新竹縣政府工程查核代表照片表

工程名稱：新竹縣關西鎮鳴鳳公園改善工程

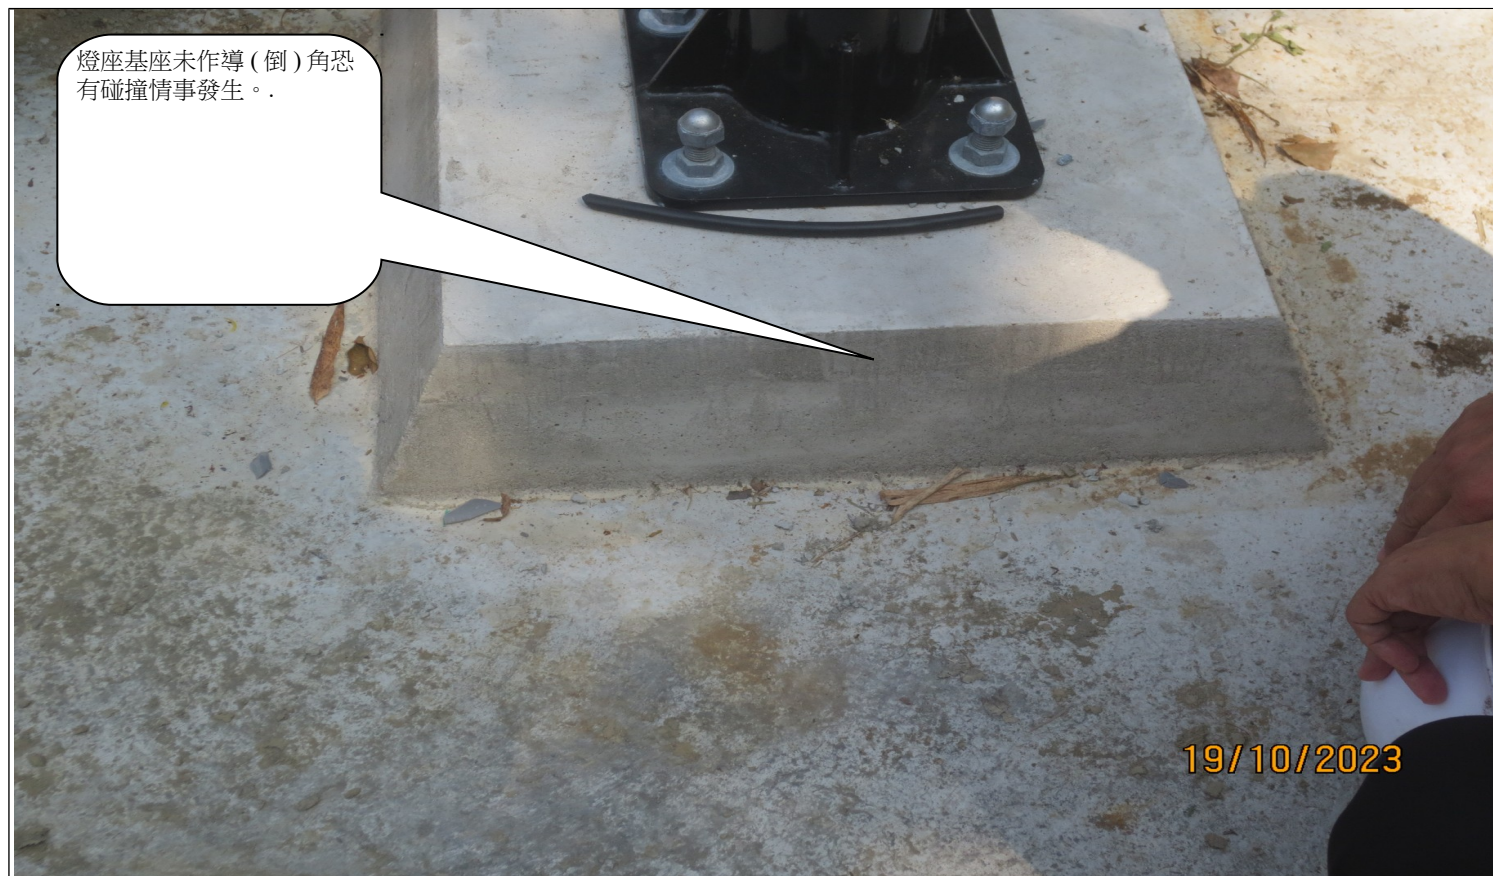
混凝土養護不合規範，塑性收縮造成裂縫。(籃球場基地與兒童遊戲區混凝土基礎有發現龜裂現象)

混凝土養護不合規範，塑性收縮造成裂縫。(籃球場基地與兒童遊戲區混凝土基礎有發現龜裂現象)

混凝土養護不合規範，塑性收縮造成裂縫。(籃球場基地與兒童遊戲區混凝土基礎有發現龜裂現象)

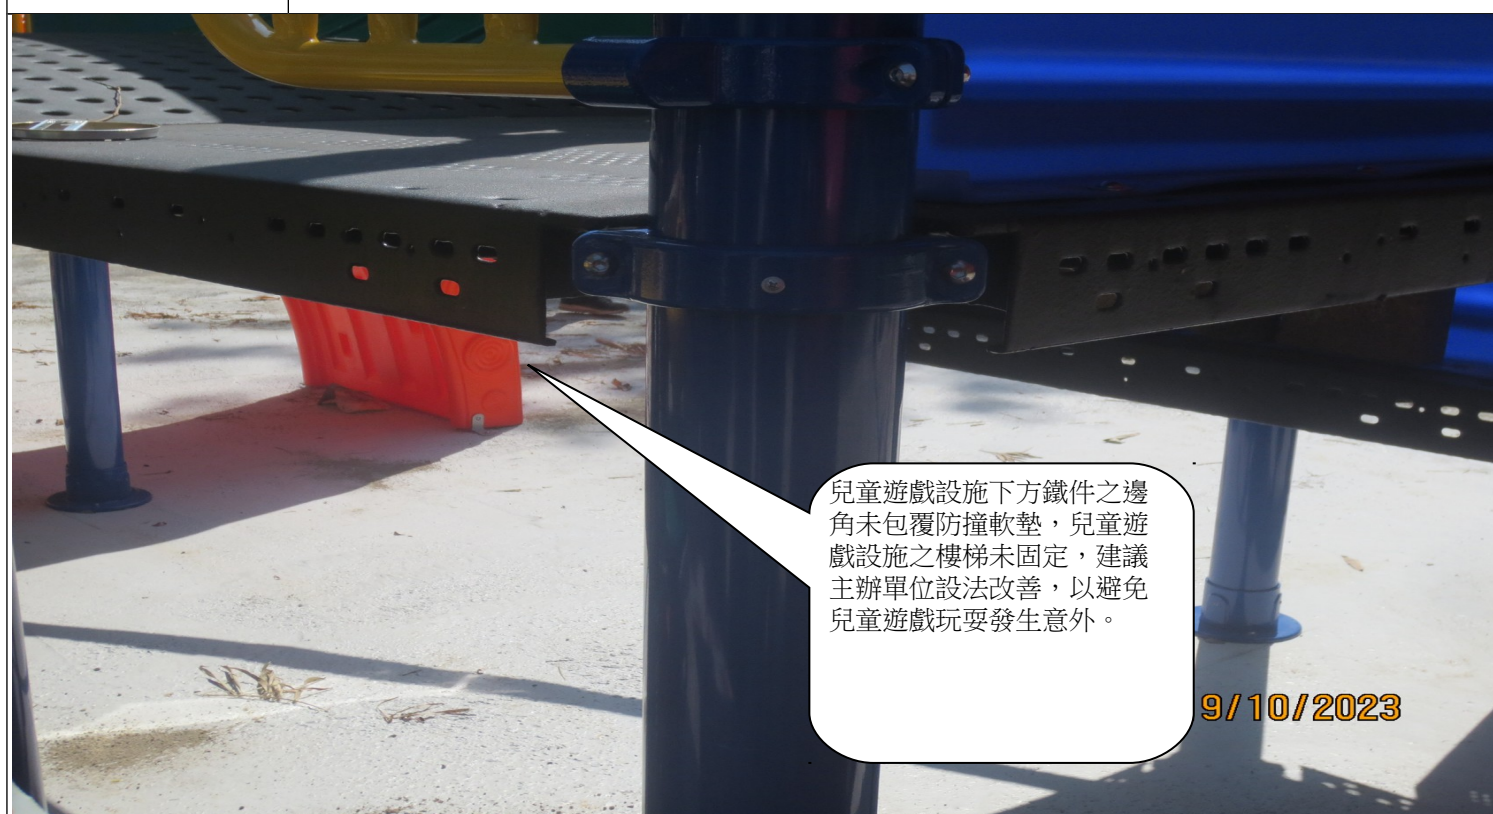
說明	工區安全防護圍籬設施不完備。(工區現場圍籬發現夜間警示燈不足)
說明
